**Wohnquartier
Bückerwerke BUC-36
Ehemaliger Reichssportflugplatz
15834 Rangsdorf**

Bericht-Nr. 21-BB00171A1-G02

BRANDSCHUTZTECHNISCHE STELLUNGNAHME

Beurteilungsobjekt:	Wohnquartier Bückerwerke BUC 36 Ehemaliger Reichssportflugplatz 15834 Rangsdorf
Beurteilungsbereich:	Sicherstellung der Löschwasserversorgung
Leistungsbild:	Brandschutztechnische Beratung zur Erstellung eines Bebauungsplanes

Übersichtsplan Löschwasserversorgung

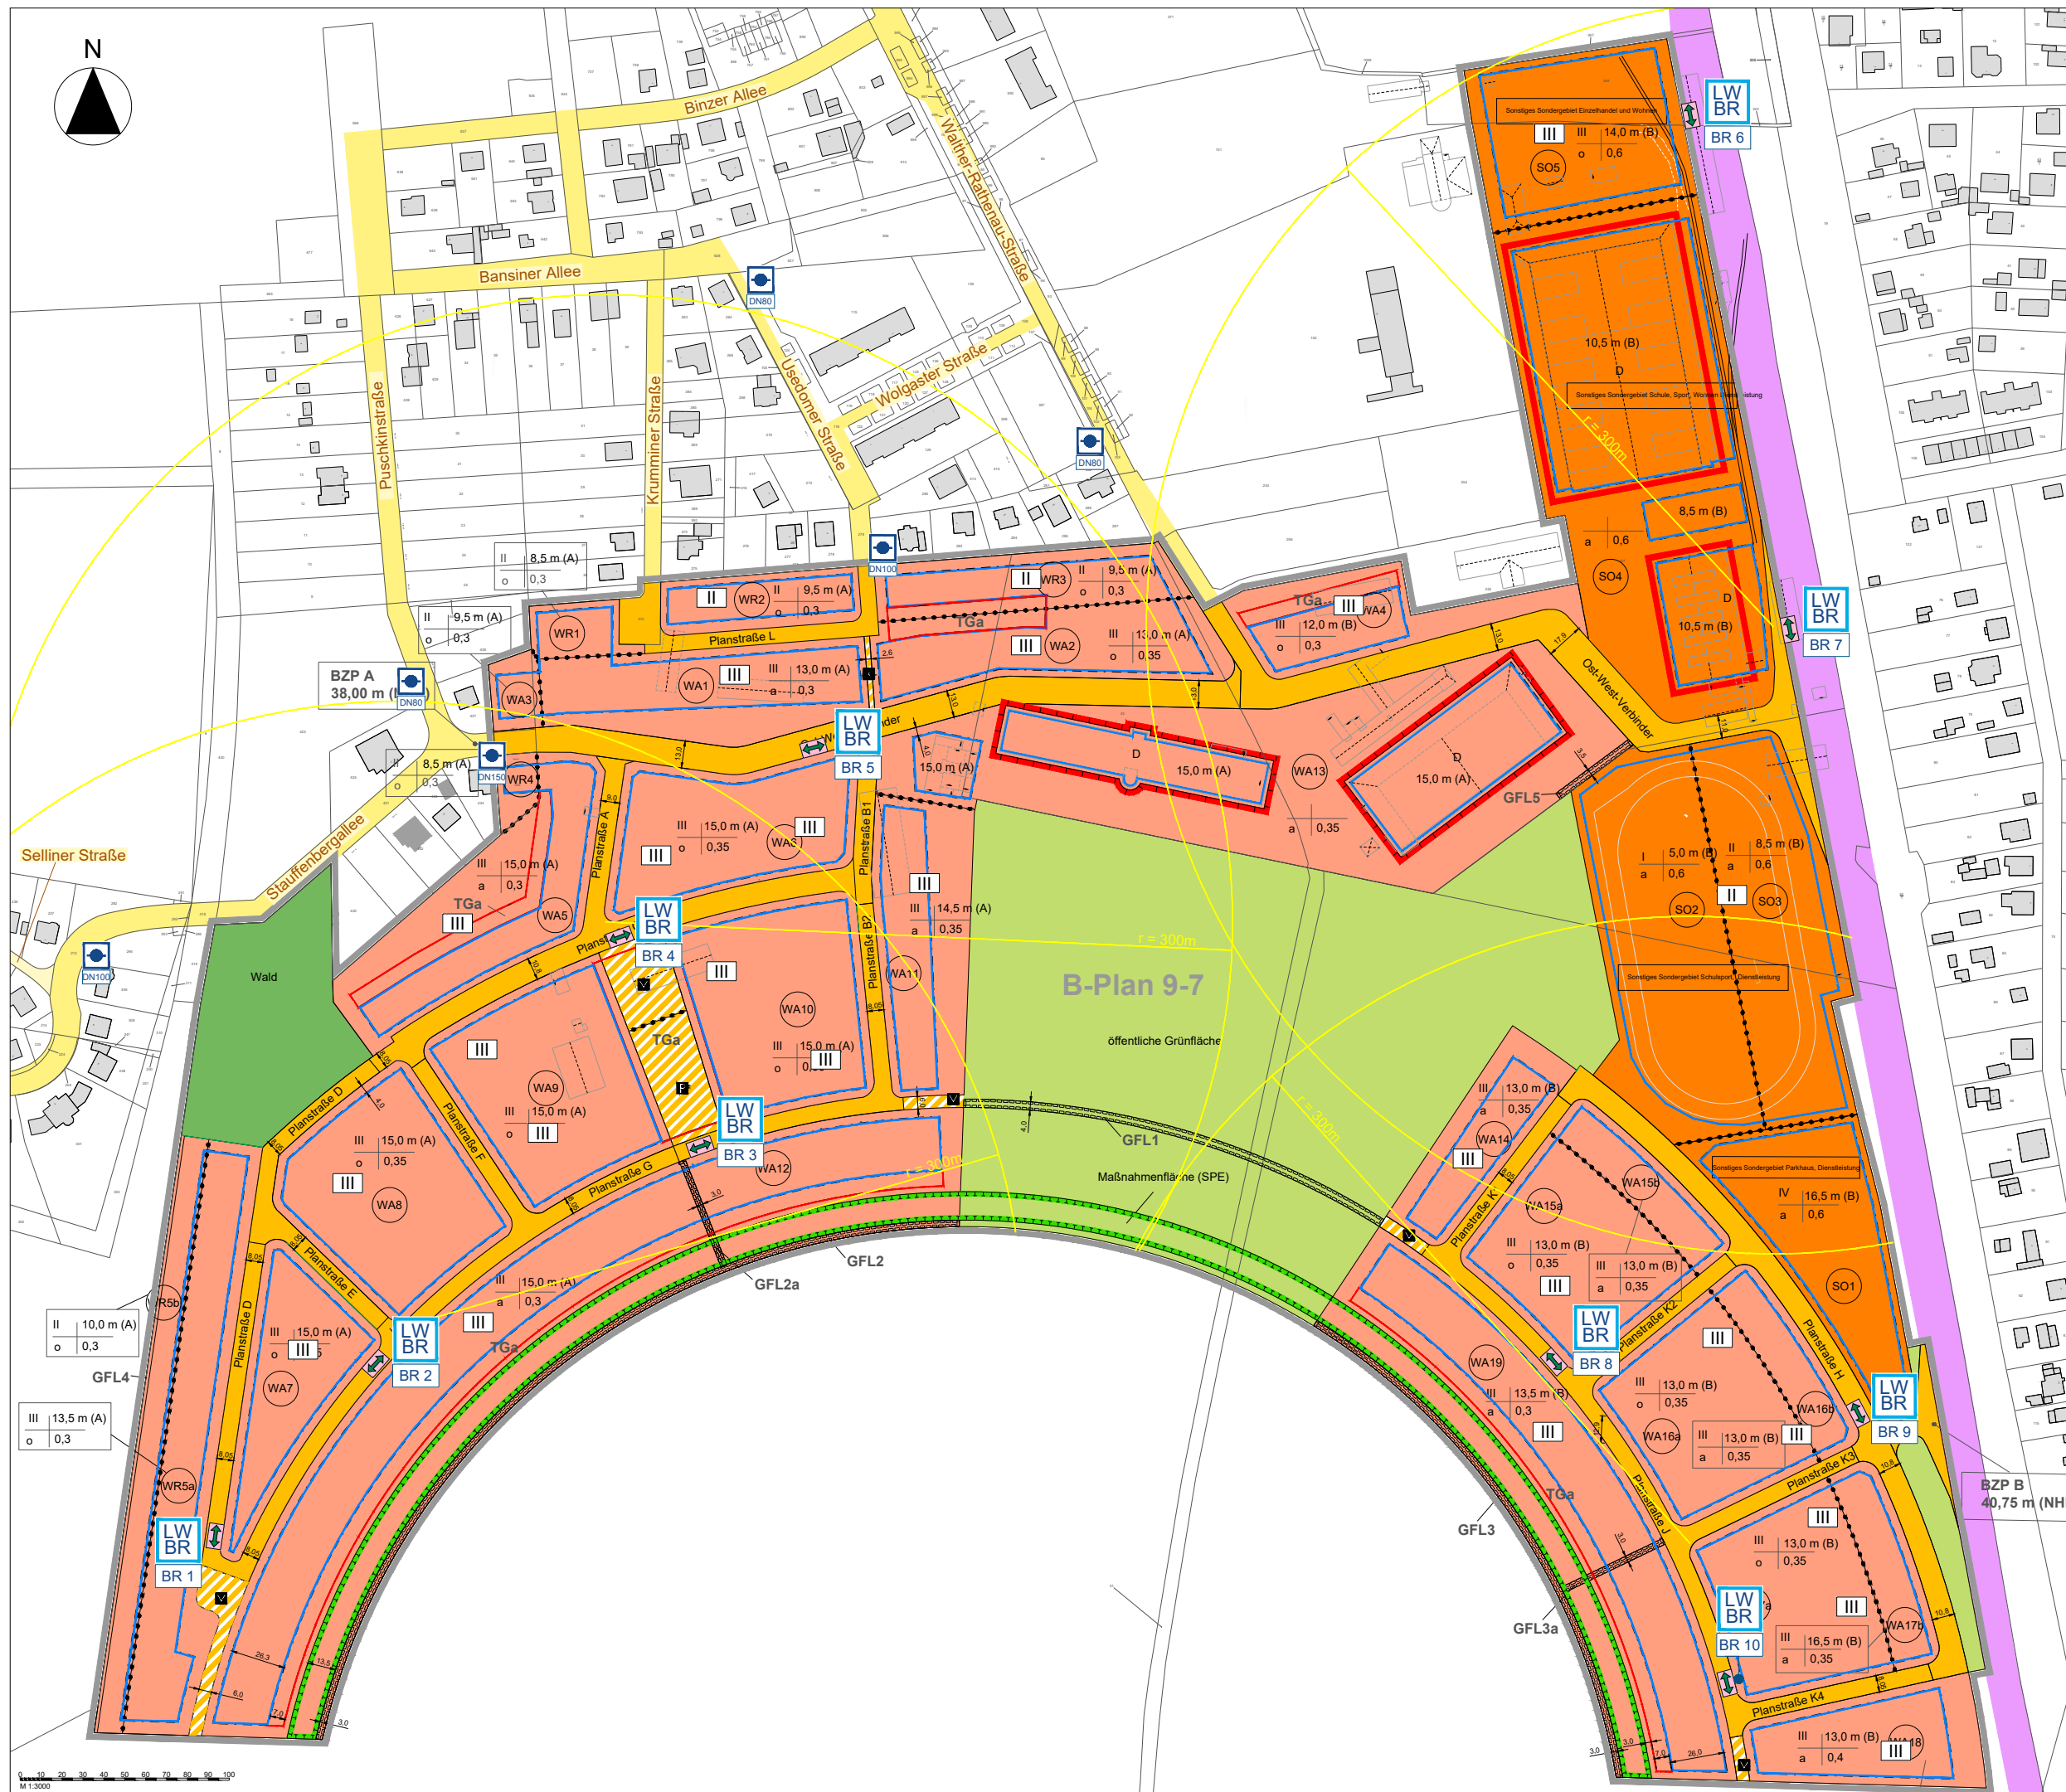
Die Löschwasserversorgung der Wohngebäude auf den Baufeldern WA 14 bis WA 19 ist durch 3 Löschwasserbrunnen sicherzustellen. Für die Baufelder WA 1 bis WA 12 sind weitere 5 Löschwasserbrunnen vorzusehen. Für die Baufelder S01 (Parkhaus), S04 (Schule) und S05 (Wohngebäude mit Gewerbe) müssen neben den bereits genannten Löschwasserbrunnen zwei weitere Löschwasserentnahmestellen vorgesehen werden. Die Anzahl der benötigten Löschwasserbrunnen ergibt sich aus dem vorliegenden Bebauungsplan. Eine erneute Bewertung der benötigten Löschwasserentnahmestellen wird mit Vorliegen der Genehmigungsplanung durchgeführt und unter Beachtung der Schutzziele der Brandenburgischen Bauordnung festgelegt. Die Anzahl der benötigten Löschwasserentnahmestellen kann auf Grundlage des Bebauungsplanes nicht eindeutig bestimmt werden.

Die Löschwasserbrunnen werden gemäß DIN 14220 ausgeführt und in der öffentlichen Verkehrsfläche so angeordnet, dass deren Abstand von 300 m zu den einzelnen Baufeldern bzw. deren Gebäuden nicht überschritten wird.

Die Zufahrt zu den Löschwasserentnahmestellen wird über die öffentlichen Verkehrsflächen, den sogenannten Planstraßen und dem Ost-West-Verbinder, sichergestellt. Die Bewegungsflächen zur Entwicklung des Löschangriffes werden sich in diesen befinden. Dabei muss sichergestellt werden, dass die Entfernungen zwischen den Entnahmestellen und den Bewegungsflächen nicht überschritten werden:

Die Anordnung der Bewegungsflächen ist im beiliegenden Übersichtsplan dargestellt. Die Abstimmung zur Lage dieser Bewegungsflächen wurde mit der örtlichen Feuerwehr Rangsdorf am 25.01.2021 abgestimmt.
